Gutachtliche Stellungnahme

Nr.: 13-003692-PR09
(GAS 01-A01-04-de-01)

| Auftrag | Gutachtliche Stellungnahme zu dem Prüfbericht Nr. 13-003692-PR02 (PB 1.0.0-A01-04-de-01) vom 5. November 2014 |
| Gegenstand | Einflügliges Kellerfenster mit Montagezarge zum Betonieren des Typs ACO Therm® 3.0 1230 x 1480 mm PHT mit Neopor-Wärmedämmung im Profil |

Bild 3 Schnittzeichnung [3] des modifizierten Fensterelements, die mit Neopor-Einschieblingen gefüllten Hohlkammern sind nicht separat dargestellt, sie werden in den in Bild 2 dargestellten Positionen eingebracht

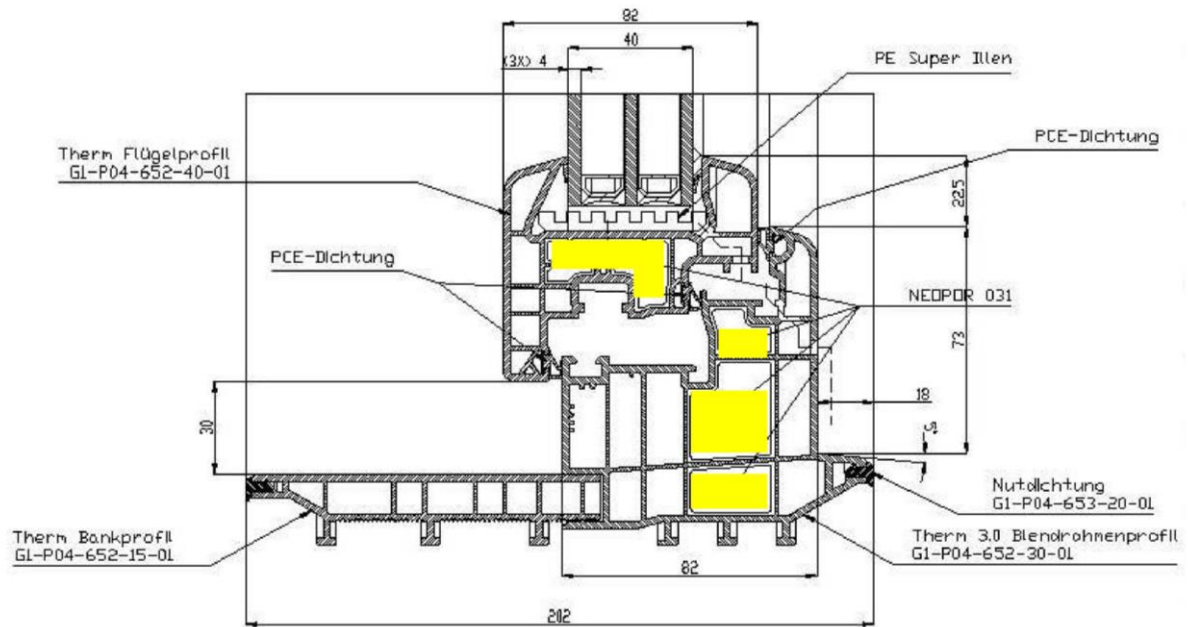
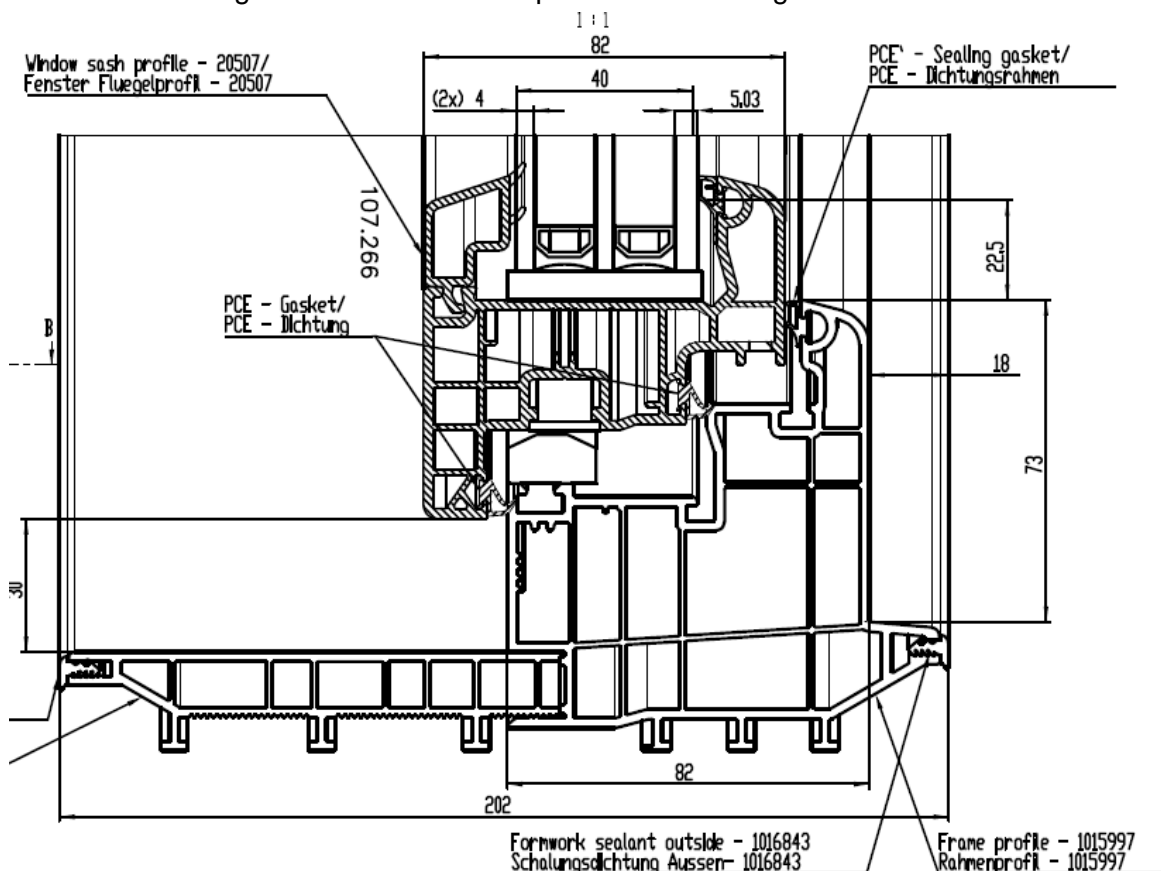
- 1.) Änderung des Glaseinbaus
Der Einbau erfolgt nun durch Einsatz einer innenraumseitigen Glasleiste mit geänderter Glasabdichtung.
- 2.) Flügelrahmen
Durch den geänderten Glaseinbau ändert sich auch der Profilquerschnitt des Flügelrahmens mit einer geringfügigen Erhöhung der Rahmenansichtsbreite (von 72 mm auf ca. 76 mm)
- 3.) Einsatz einer geänderten äußeren Falzdichtung.

- 1.) Änderung des Glaseinbaus:
Der Glaseinbau über eine innenseitige Glasleiste ist gängige Praxis im Fensterbau. Auch wenn keine direkten Vergleichsmessungen mit der geprüften Situation (Isolierglas in Flügelrahmen eingeschoben) werden die schalltechnischen Effekte als eher gering eingeschätzt und eine mögliche Reduzierung der Schalldämmung mit $\Delta R_w \leq 0,2$ dB beurteilt.

- 2.) Flügelrahmenprofil:
Durch den geänderten Glaseinbau ergibt sich ein modifiziertes Flügelrahmenprofil, das eine geringfügig erhöhte Rahmenansichtsbreite besitzt. Da sich an der prinzipiellen Konstruktion (Rahmenmaterial) nichts geändert hat und auch die Ansichtsbreite des Flügelrahmens nur geringfügig erhöht wurde werden die schalltechnischen Effekte als eher gering eingeschätzt und eine mögliche Reduzierung der Schalldämmung mit $\Delta R_w \leq 0,2$ dB beurteilt.

- 3.) Äußere Falzdichtung:
Generell kann eine geänderte Falzdichtung zu einer Reduzierung der Fugenschalldämmung der Funktionsfuge führen. Da in diesem Fall aber nur eine von drei Falzdichtungsebenen modifiziert wurde werden die schalltechnischen Effekte als eher gering eingeschätzt und eine mögliche Reduzierung der Schalldämmung mit $\Delta R_w \leq 0,2$ dB beurteilt.

In Summe ergibt sich eine Reduzierung von $\Delta R_w \leq 0,6$ dB. Bei den Spektrum-Anpassungswerten wurden keine Änderungen vorgenommen.

| Glasaufbau | R_w (C; C_{tr}) in dB |
|--------------------|--|
| 4/14/4/14/4 | 35 (-2;-5) |
